# COMMUNE DE BADAROUX

## PLAN LOCAL D'URBANISME

### RAPPORT DE PRESENTATION DE LA MODIFICATION N°1 RELATIVE AU PRAE JEAN-ANTOINE CHAPTAL

Vue Sud Ouest Secteur 1

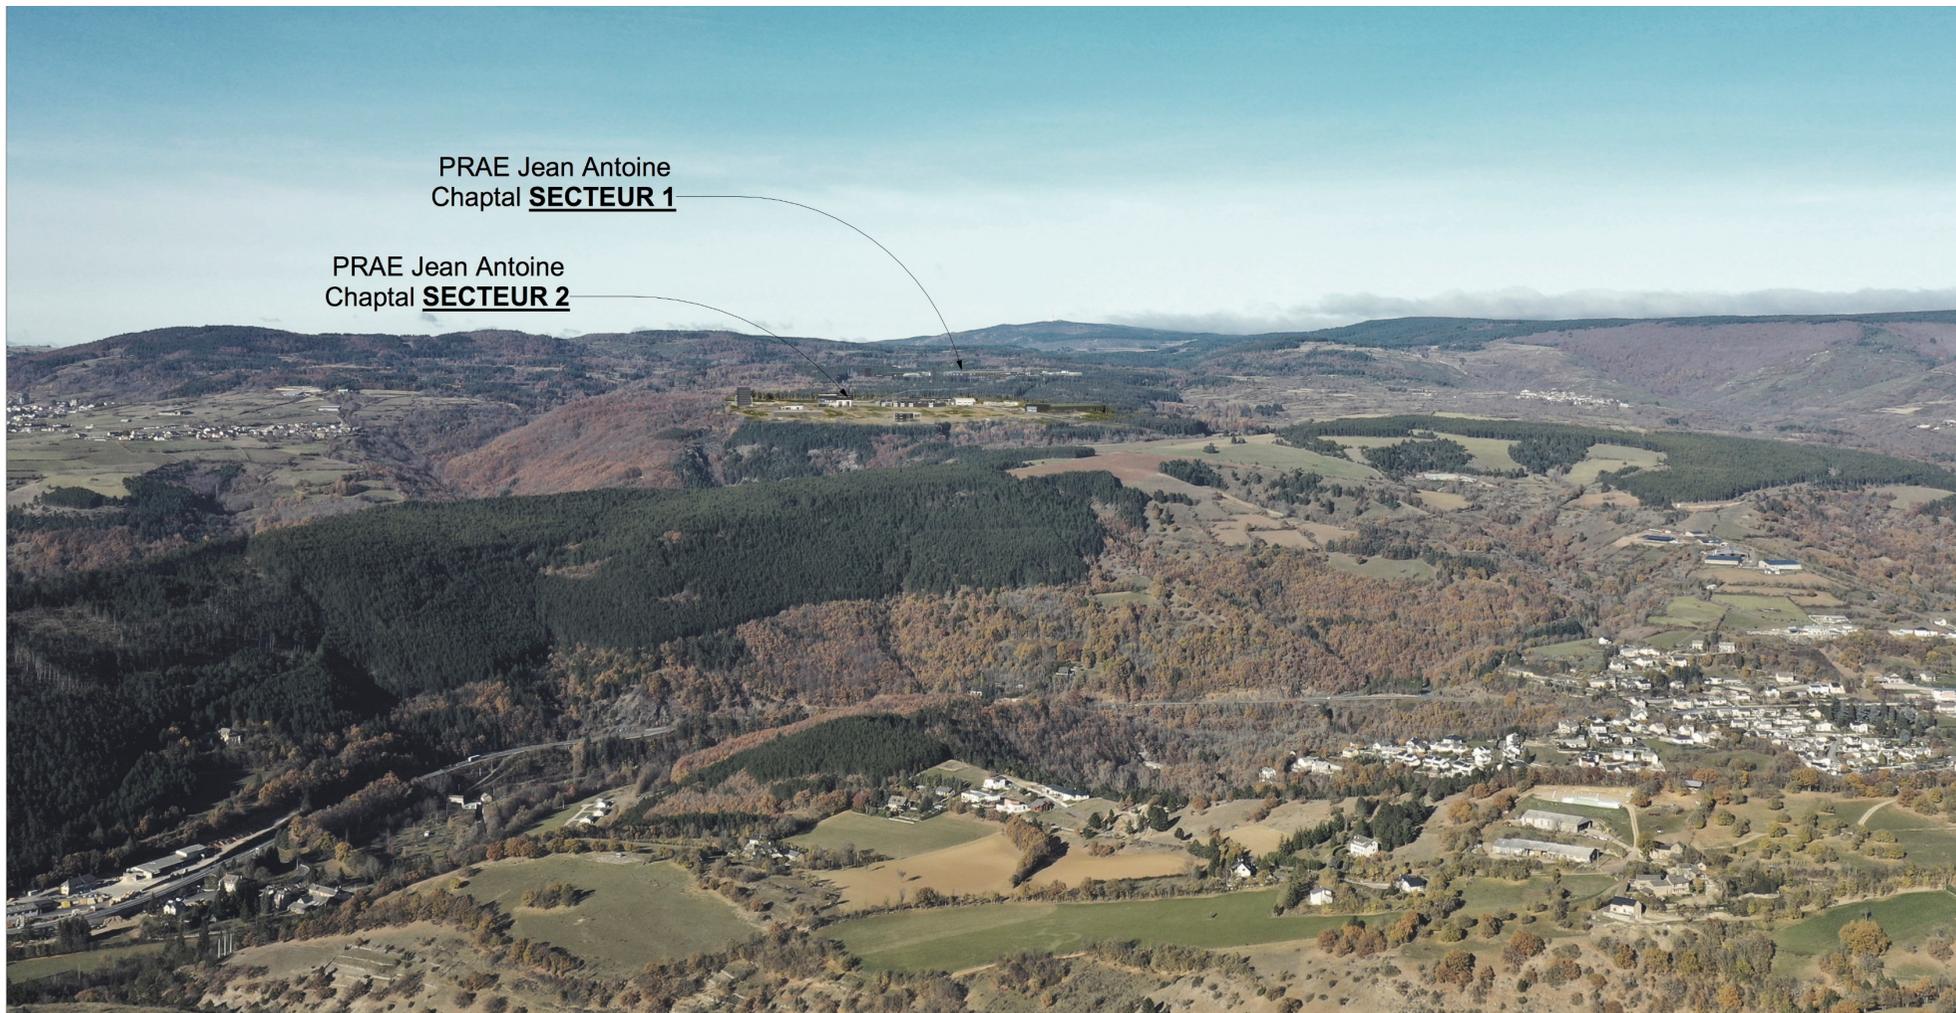
**Dans le cadre de la modification n° 1 du PLU, les photomontages montrant l'insertion paysagère du projet (en vue rapprochée mais également en vues lointaines depuis le village de la Rouvière (à l'Est) et le rebord du Causse de Mende (au Sud) ont été réactualisés afin de démontrer l'absence d'incidences majeures sur les perceptions paysagères. Elles sont présentées aux pages suivantes.**

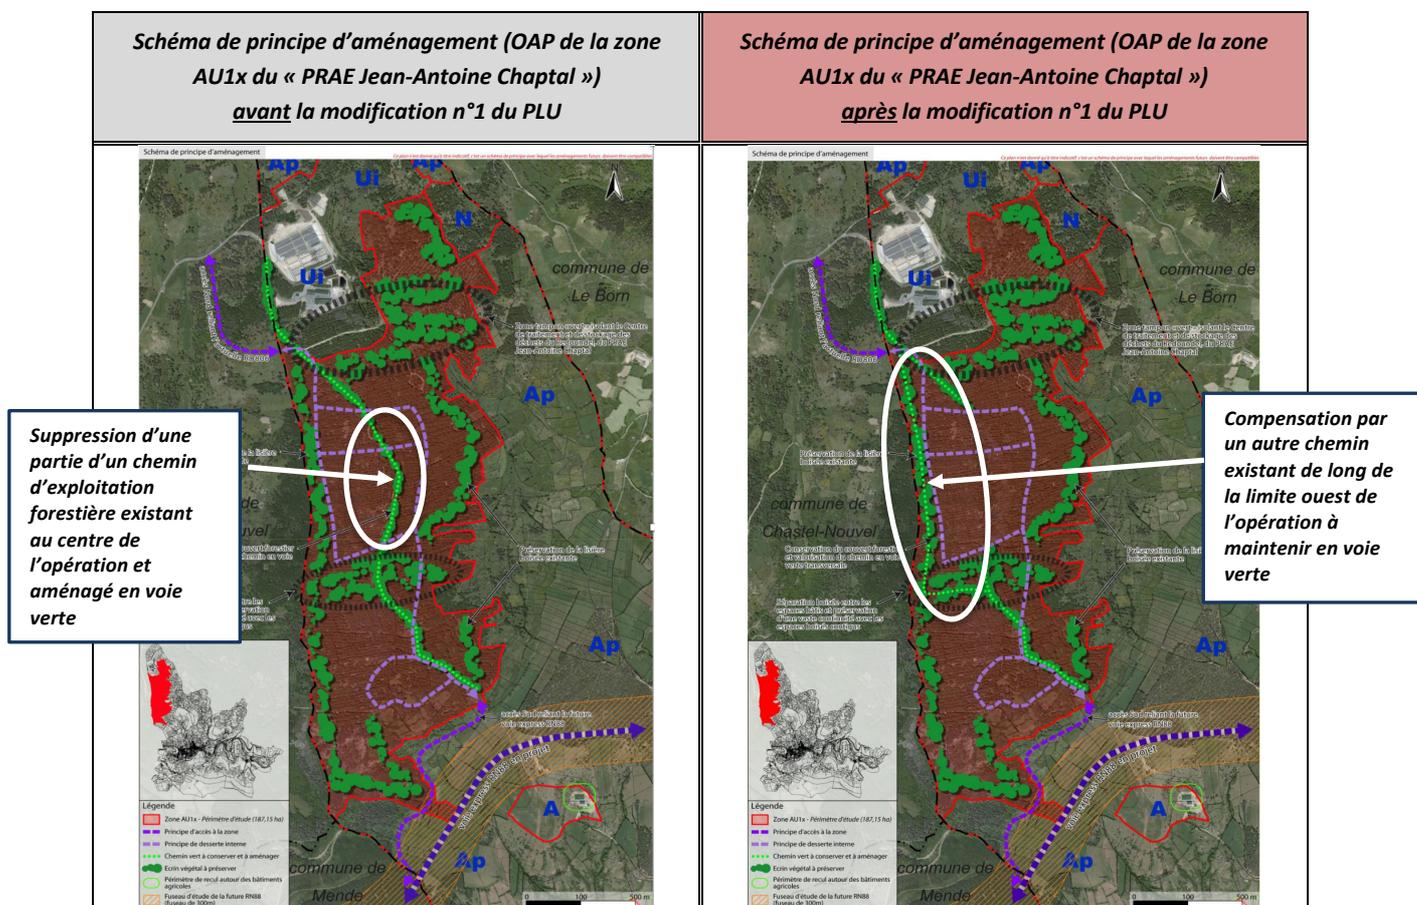
La modification de l'OAP concerne ainsi le tracé du chemin vert existant au centre de l'opération qui doit être supprimé et compensé par un autre chemin vert existant sur la périphérie ouest de la zone. Une précision est également apportée sur l'accès réalisé par le nord du PRAE.

- L'évolution du schéma de principe d'aménagement figurant dans l'OAP de la zone AU1x du « PRAE Jean-Antoine Chaptal » avant et après la modification n°1 du PLU est la suivante :

Ainsi, le schéma et le texte de l'OAP qui l'accompagne sont modifiés.
